VORGESCHRIEBENE TECHNISCHE MITTEILUNG
MANDATORY SERVICE BULLETIN
NO. MSB-36-091/1
SUPERSEDES / ERSETZT MSB-36-091

Inspection of the Nose Landing Gear
Damper and installation of a spacer to
compensate the increased
subsidence of the elastomer elements
or change to elements PNo.: DV2-
9032-23-01

WI-MSB-36-091

Installation of a spacer in the nose landing gear damper

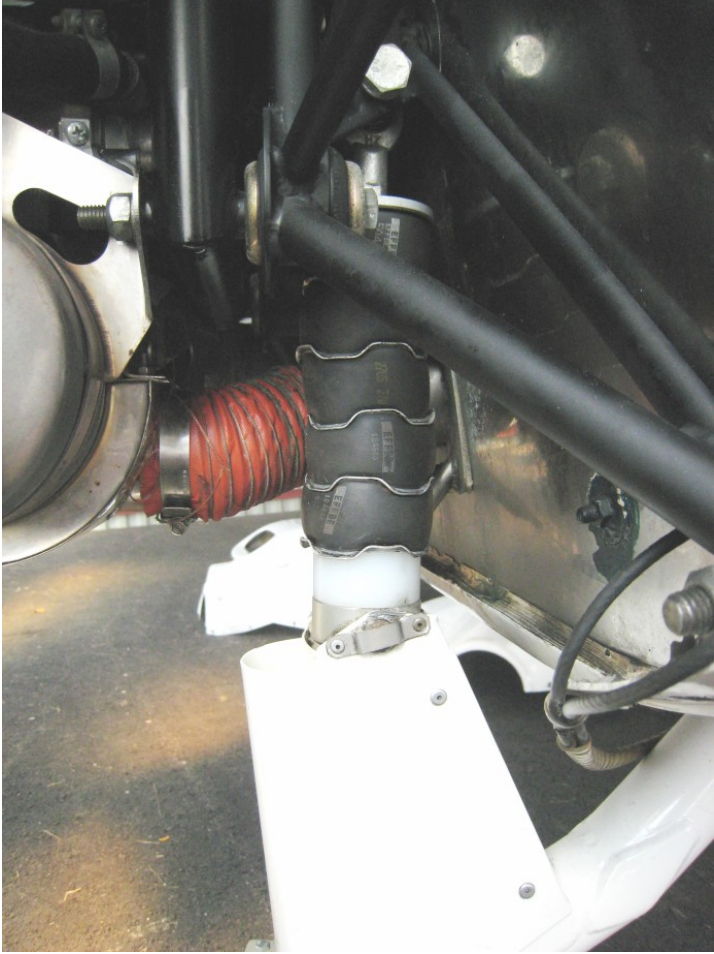
1	Remove engine cowlings acc. to AMM.
2	Remove nose landing gear cover.
3	Remove bottom screw from damper.
4	Install Polyamide Spacer acc. to picture.

5	Install bottom screw of damper and adjust damper acc. to values given in the AMM.
6	Install nose landing gear cover.
7	Clean working area and check for foreign objects.
8	Install engine cowlings acc. to AMM.
9	Check all systems in working area for proper function.
10	Make appropriate entries into aircraft log.
